改善箇所説明図②

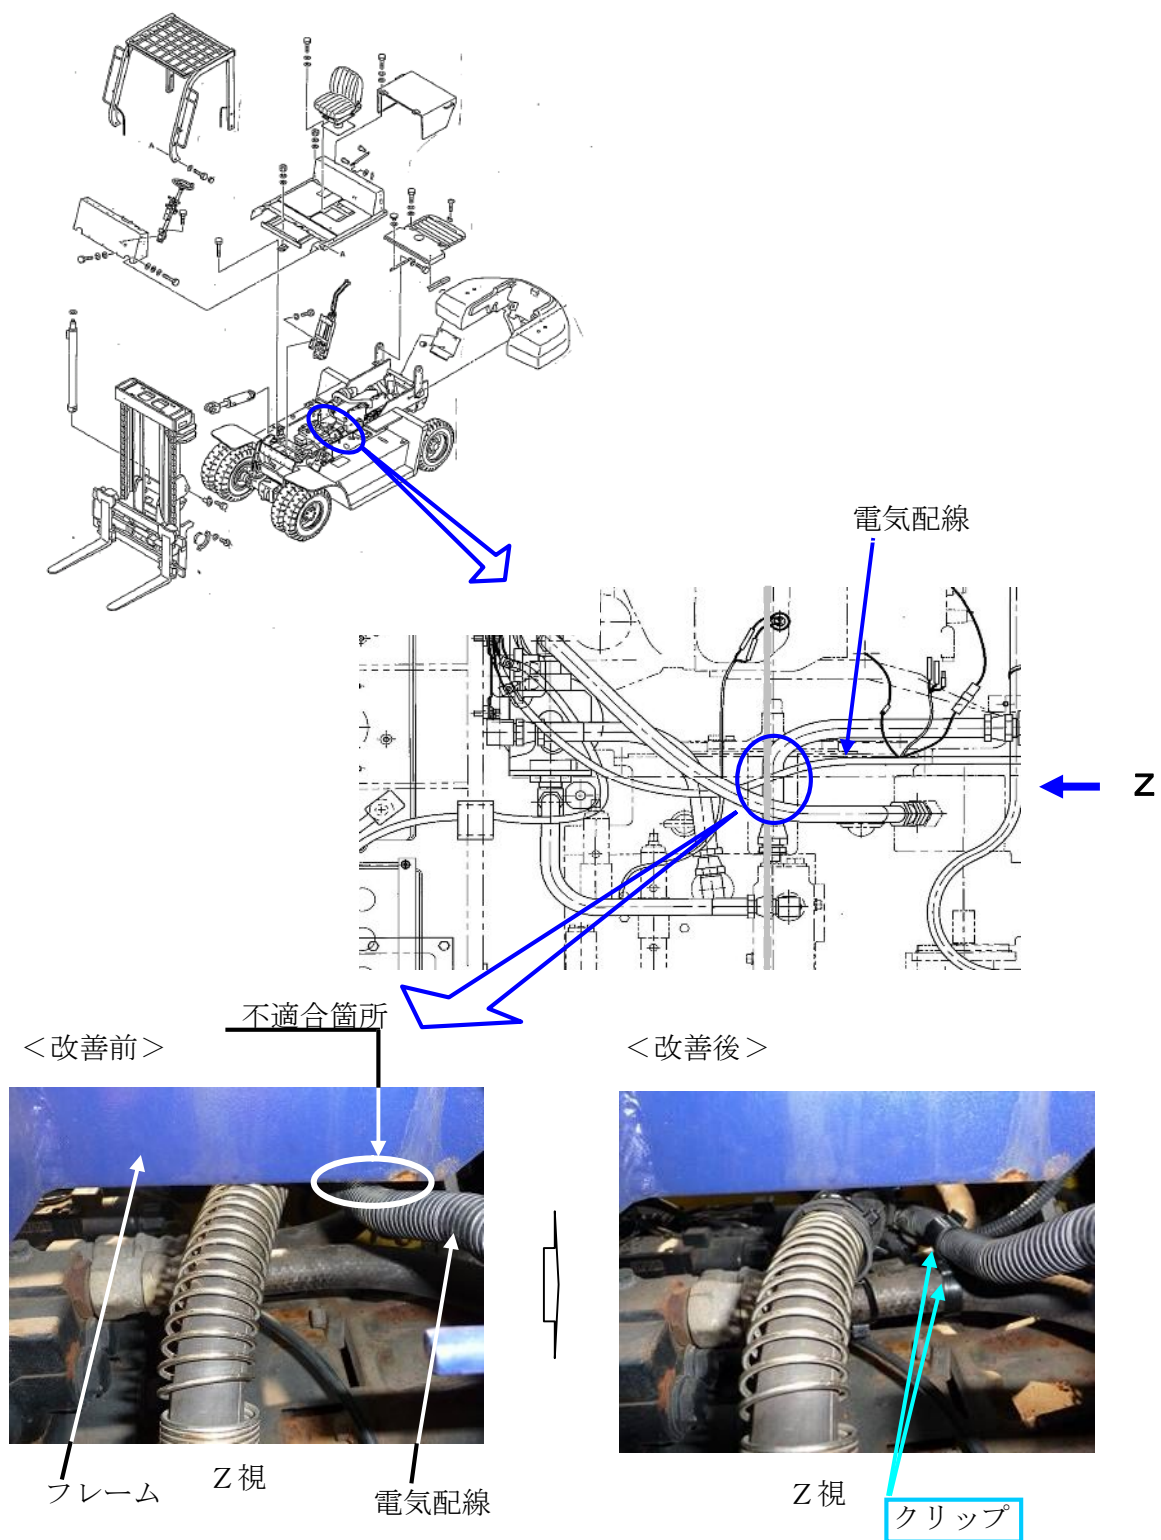
メインハーネスの配索が不適切なため、当該ハーネスがフレームと干渉するものがある。そのため、そのままの状態で使用を続けると、走行中の振動により当該ハーネスが損傷し、最悪の場合、走行不能となるおそれがある。

全車両、当該ハーネスに固定クリップを追加する。なお、電気配線に損傷があるものは新品に交換する。

クリップが装着されていることで識別可能
